高层建筑消防给水系统设计常见错误解析

摘 要: 本文通过对几个高层建筑消防给水系统设计方案的分析, 归纳了几类常见设计错误类型, 对如何正确理解和执行规范进行探讨。

图 1

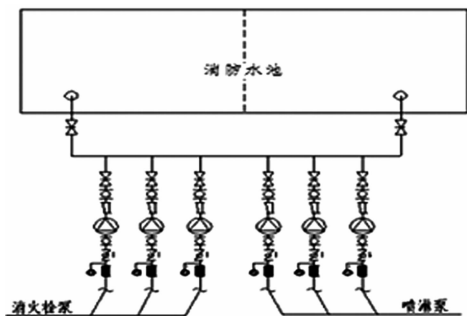
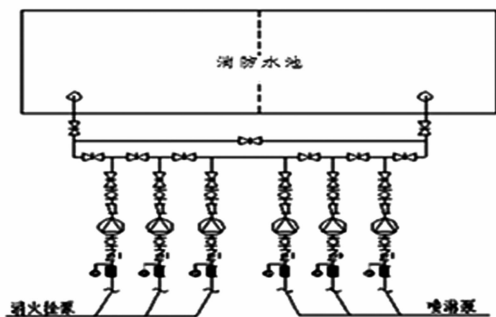
[设计方案] 某高层综合楼设置消火栓泵、喷淋泵各 3 台（二用一备），消防水池容量超过 500m³ 分为 2 个，各引出 1 条吸水管，连接方式如图 1 所示。

[分析] 根据《高规》第 7.5.4 条规定，一组消防水泵，吸水管不应少于两条，当其中一条损坏或检修时，其余吸水管应仍能通过全部水量。消防水泵房应设不少于两条的供水管与环状管网连接。设计应保证任一条吸水管均能独立工作，正确方式应如图 2 所示。

图 2

图 3

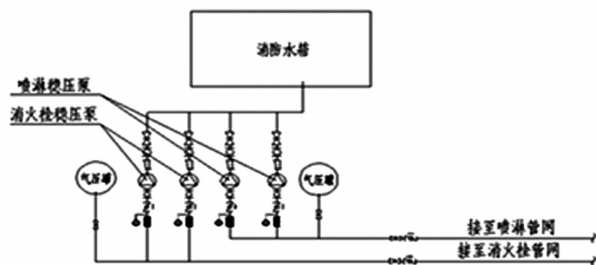
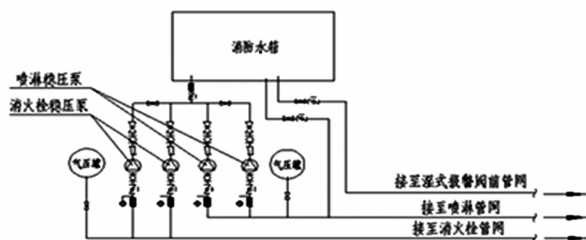
[设计方案] 某高层办公楼采用临时高压给水系统，顶层设置容量 18m³ 的高位消防水箱，最不利点室内消火栓和喷头的静压均不能满足要求，各设增压设施一套，由 2 台稳压泵和气压水罐组成，水箱与消防给水管网连接方式如图 3 所示。

[分析] 根据《高规》第 7.4.1 条规定，室内消防给水环状管网的进水管和区域高压或临时高压给水系统的引入管不应少于两根，当其中一根发生故障时，其余的进水管或引入管应能保证消防用水量和水压的要求，设计应保证任一条出水管均能独立工作；而且，如水箱流出的水不经过自喷系统的报警阀，报警阀后的压力开关将不能动作，从而不能启动自喷泵，使自喷系统不能全面发挥灭火作用。正确方式应如图 4 所示。

图 4
